**IMPIANTO DI PRODUZIONE DI ENERGIA
DA FONTE SOLARE FOTOVOLTAICA DI POTENZA NOMINALE
PARI A 43,0 MVA DENOMINATO "PADULA"**

Tav.:	Titolo:
MIC 04.3	RICHIESTA INTEGRAZIONI MIC prot. n. 7540 de 22.02.2022
	VERIFICA BENE TUTELATO TRA LE DUE AREE DI PROGETTO

DOCUMENTO 4.2 INTEGRAZIONI MIC

NOTA MIC - Ministero della Cultura n. 7540-P del 25.02.2022

L'area contrassegnata con il n. 12 tra le due aree di progetto, oggetto della presente verifica

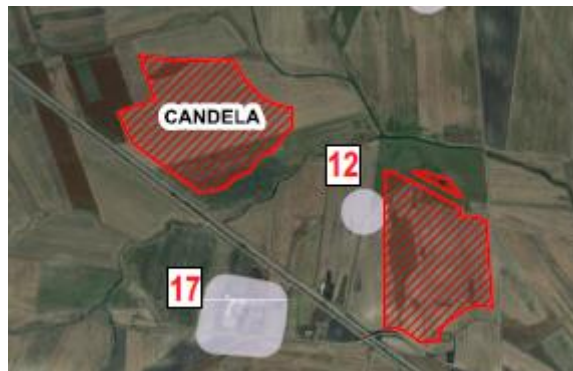
- *[...] Si chiede anche di verificare e approfondire l'entità del bene tutelato ai sensi della Parte II del D.Lgs 42/2004 indicato nella cartografia della figura 5, pag. 60 della Relazione Paesaggistica, e localizzato tra le due aree dell'impianto;*

Con riferimento all'area teoricamente tutelata compresa tra le due aree di progetto, si riporta in sintesi quanto verificato dal dott. Archeologo Antonio Mangia e relativo carteggio con il Funzionario della Sovrintendenza.

1. Tra le due aree di progetto non è presente alcuna area di interesse archeologico
2. Gli scavi in località Pianomorto e la relativa area di interesse archeologico sono stati effettuati 1,3 km a sud est dell'area di progetto
3. L'area di interesse archeologico Località san Pietro Oliva è ubicata nel territorio di sant'Agata di Puglia e quindi lontano dalle aree di progetto.

Figura 3. Comune di Candela, Località Padula - Piano Morto. Localizzazione dell'area di progetto su CTR. Evidenze da Regolamento n 24/2010 Regione Puglia.

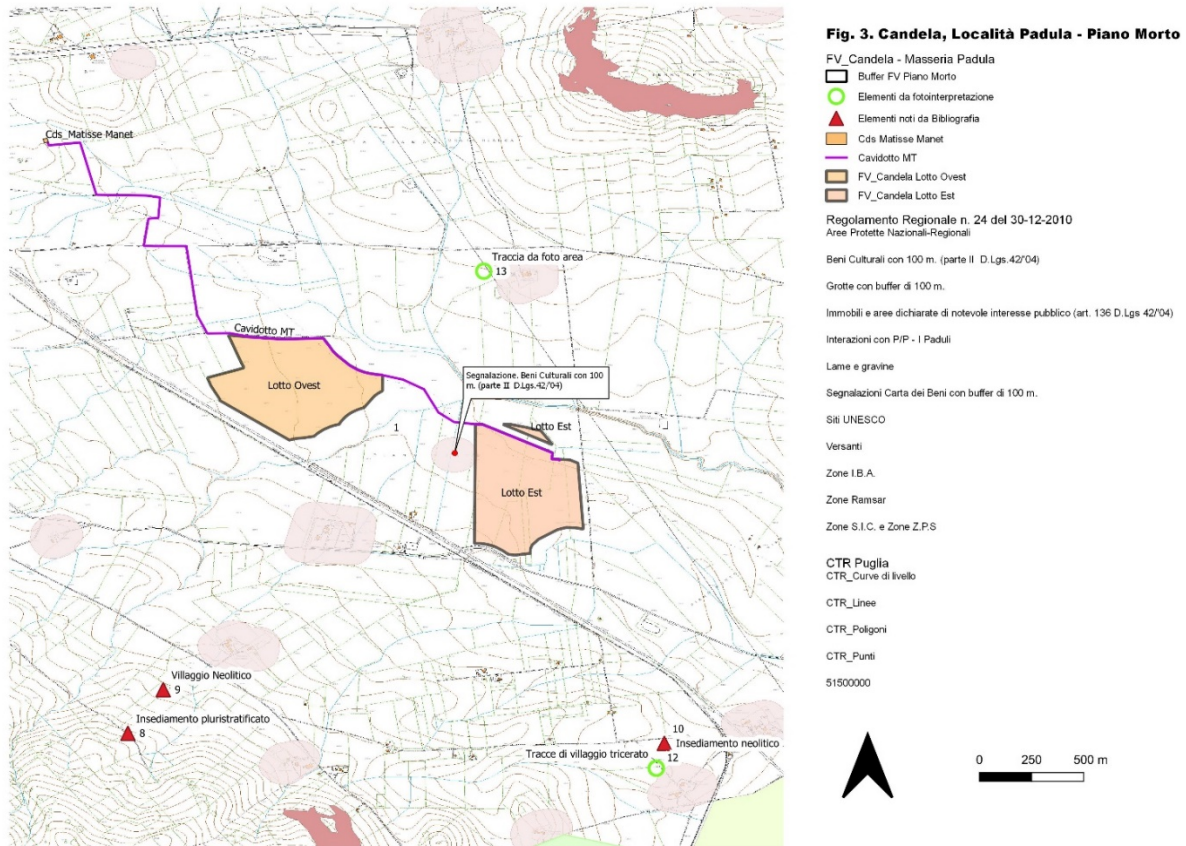
La segnalazione riportata dal Regolamento 24/2010 è posizionata sul limite Ovest del Lotto Est del Progetto per la realizzazione di un impianto per la produzione di energia rinnovabile da fonte solare (**FIG. 3**).

La scheda riporta come DENOMINAZIONE la località San Pietro Olivola che si trova in Comune di Sant'Agata di Puglia e non in Comune di Candela. Al fine di verificare eventuali anomalie rispetto alla segnalazione è stata richiesta la collaborazione del Funzionario Archeologo della Soprintendenza Archeologia, Belle Arti e Paesaggio per le Province di Barletta - Andria - Trani e Foggia.

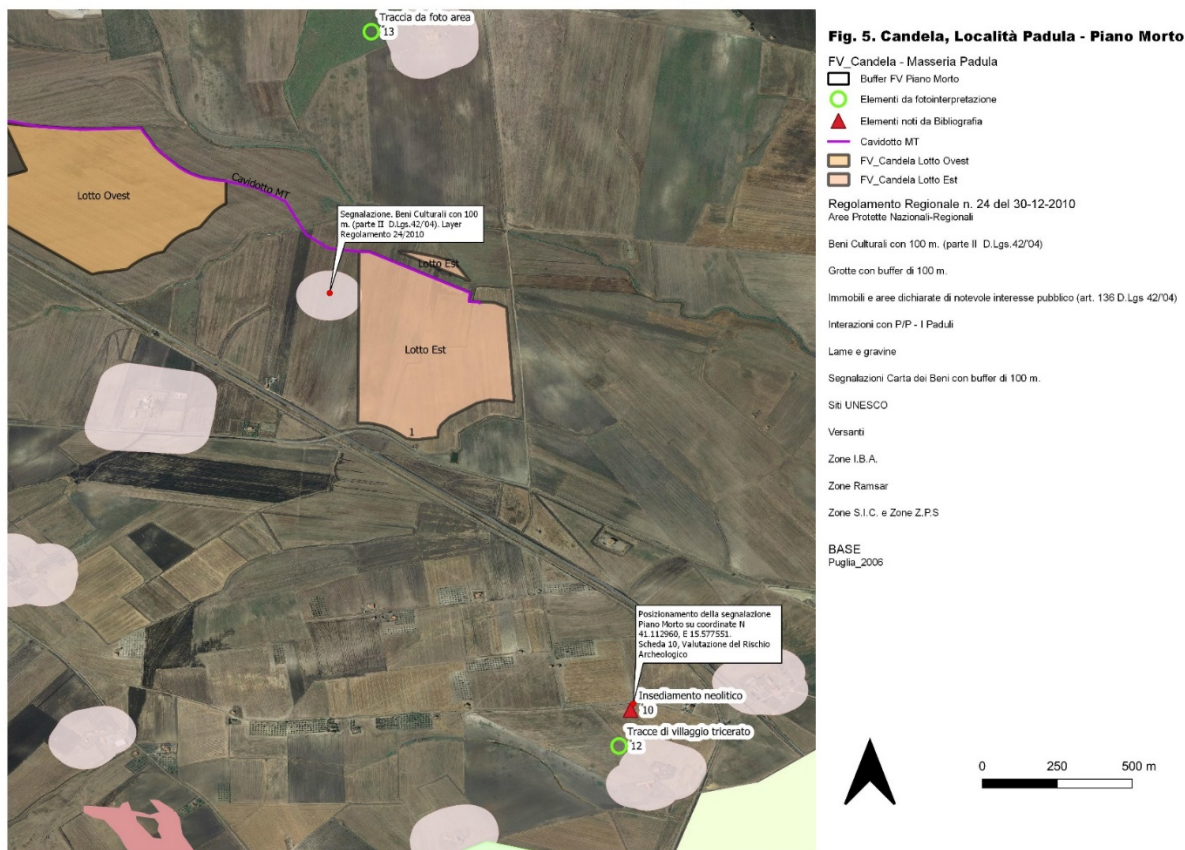
Con mail inviata il 30 maggio 2020 (ALLEGATO 1) alla quale sono state allegate le tavole (FIGG. 1-4) sono state richieste informazioni sull'area in questione. In data 8 giugno 2020 la dott.ssa Donatella Pian Funzionario Archeologo - Soprintendenza Archeologia, Belle Arti e Paesaggio per le Province di Barletta - Andria - Trani e Foggia, rispondeva alla richiesta (ALLEGATO 2). L'area in località Padula - Piano Morto è stata oggetto di scavo da parte della Soprintendenza nel Luglio del 2015, lo scavo realizzato in occasione dei lavori per l'ammodernamento della linea ferroviaria Potenza – Foggia insiste su un'area prospiciente il casello ferroviario a circa 2 km a Sedi quella indicata dal Regolamento 24/2010 (FIG. 5)

Il presente documento si rende al fine di valutare la difformità della presenza della segnalazione da Regolamento 24/2010 in rapporto alla ricognizione di superficie effettuata per la Valutazione del Rischio Archeologico e alle informazioni ricevute dalla Competente Soprintendenza. In considerazione della possibilità che vi sia stato un errore nella compilazione della Scheda del Regolamento 24/2010 si precisa che le segnalazioni assunte per la redazione del suddetto Regolamento sono parte integrante del sistema di Tutele del PPTR Puglia e dei Vincoli a norma del D.Lgs. 42/2004 parte II.

TAV 3. Candela - Località Piano Morto

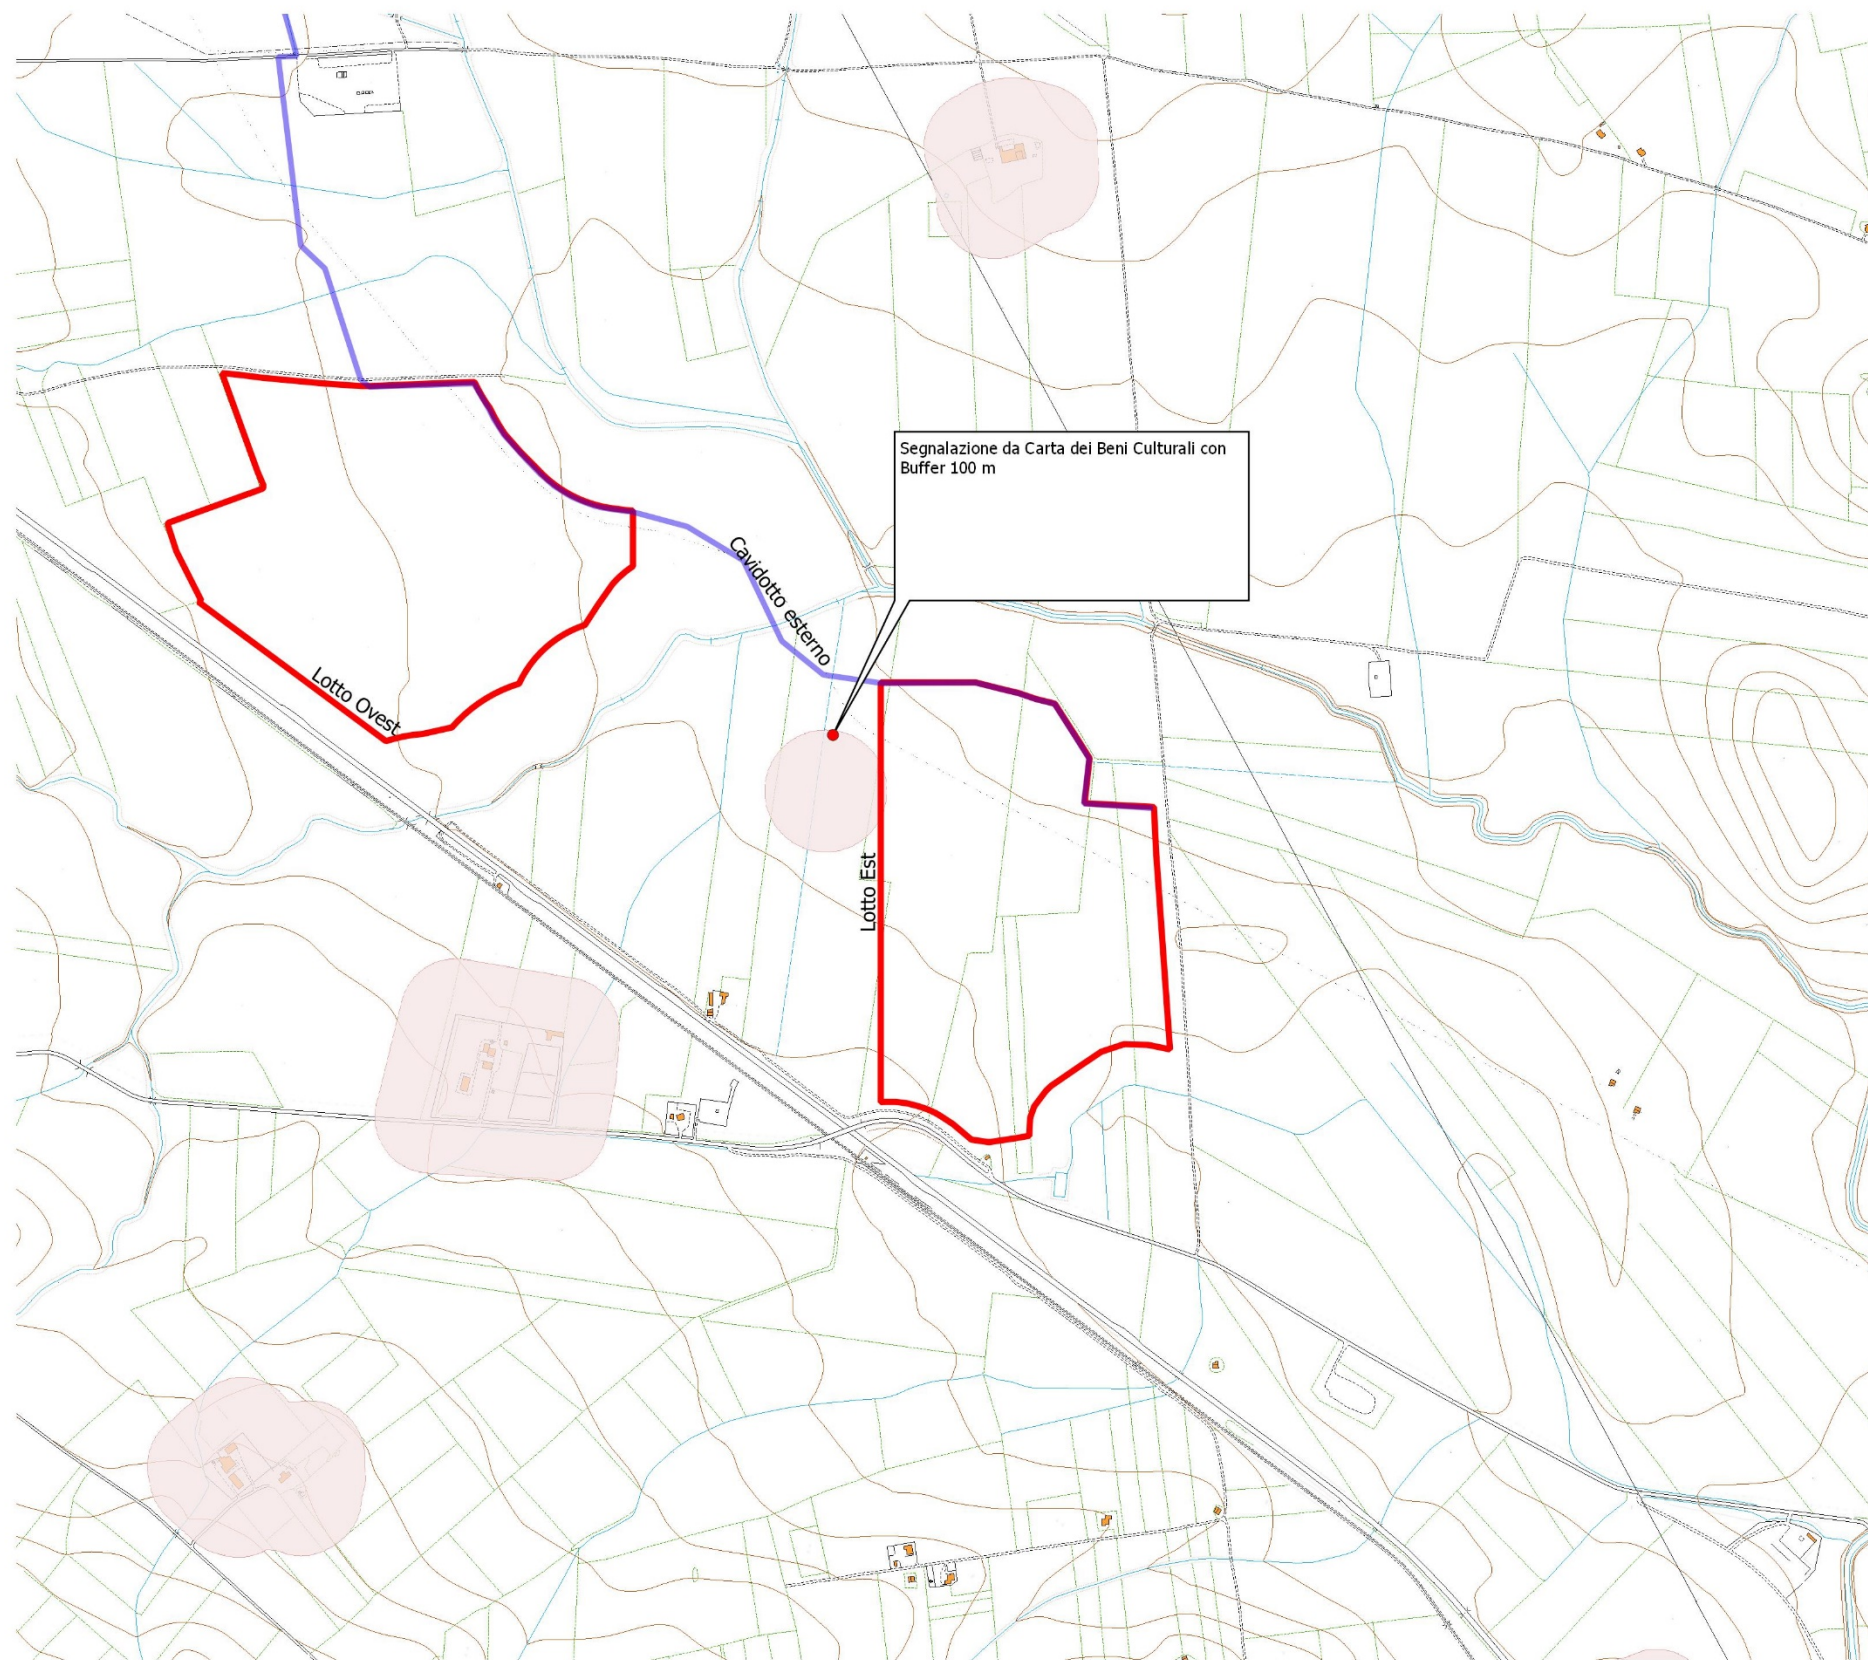
Il servizio WMS del regolamento 24/2010 rappresenta una segnalazione Carta dei Beni con relativo Buffer di m 100 (Allegato. TAV. 3); il servizio WMS relativo alle componenti culturali del PPTR (Allegato. TAV. 2) non rappresenta la segnalazione in questione come anche assente la Carta dei Beni Culturali - Cartapulia, (Allegato. TAV. 4).

Le coordinate WGS 84 dello scavo sono N 41.112960 E 15.577551.
In cantiere lavoravamo con il sistema di riferimento UTM zone 33.
